Consorci per a la gestió de residus

ASUNTO: REGISTRO DE ENTRADA 302/2017 SOLICITUD AJUNTAMENT DE RÒTOVA. PROPUESTA EMPLAZAMIENTO DE ECOPARQUE FIJO

Esquema de base logística de camiones y ecomóviles de Ròtova previsto el Proyecto de Gestión

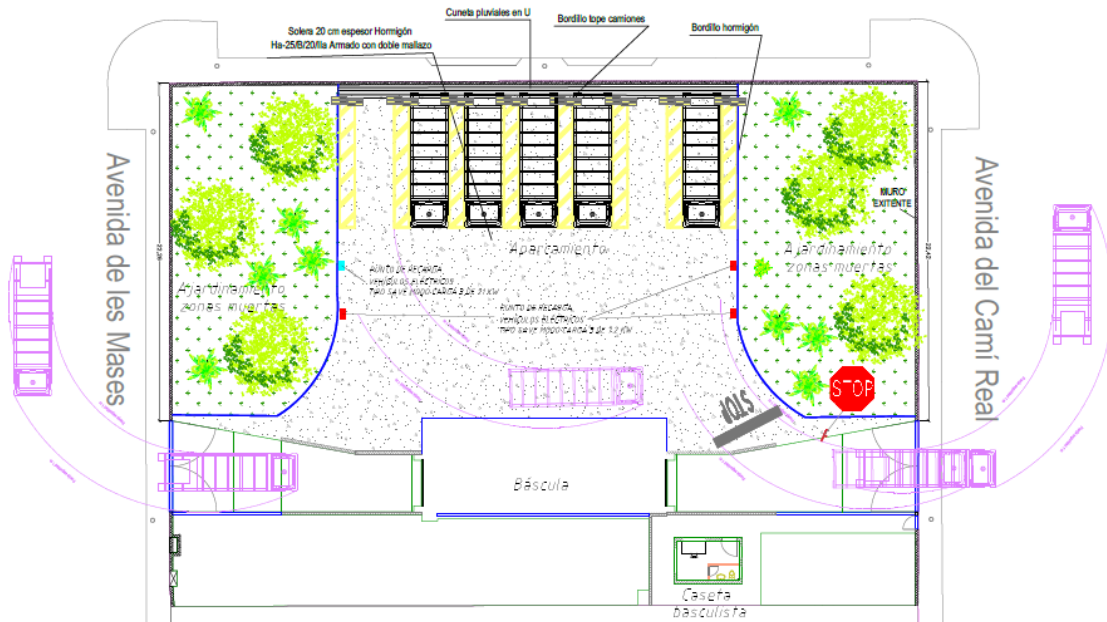
El escrito se adjunta informe técnico donde, lejos de proponer una parcela o solar de titularidad municipal para la ubicación del ecoparque tipo B, se indica como posible emplazamiento la parcela de la báscula de la Estación de Transferencia, en la que existe un espacio vacante.

Sobre dicho espacio, hemos de indicar que en la modificación del proyecto de gestión está previsto su acondicionamiento para base de ecoparques móviles y camiones de ese servicio.

Con esta implantación no resultaría viable compatibilizar ambos usos teniendo en cuenta, además, que las previsiones del COR para los ecopaques tipo B incluyen la ejecución de una plataforma a doble nivel para facilitar la descarga.

Se considera oportuno solicitar a VYTRUSA que, en el marco de la redacción del proyecto de ejecución de la base logística de Ròtova estudie una implantación de la misma dónde:

- se trasladen a la otra parcela de la Estación de Transferencia los puntos de recarga de vehículos eléctricos dadas las características del suministro eléctrico de aquella

parcela

- se desplace la zona de aparcamiento a un extremo
- exista acceso independiente para usuarios del ecoparque respecto del acceso a la ET
- se amplíe la zona pavimentada y
- se proponga servicio de ecoparque mediante la colocación de caseta de operario prefabricada (como las del resto de ecoparques nuevos), caseta prefabricada para residuos peligrosos (como la del resto de ecoparques nuevos), y 6 contenedores de 9-18 m³ de capacidad para residuos no peligrosos al mismo nivel.

El objetivo sería conformar un ecoparque tipo B que cumpliera, de forma irrenunciable, los requisitos mínimos del PIRCV.
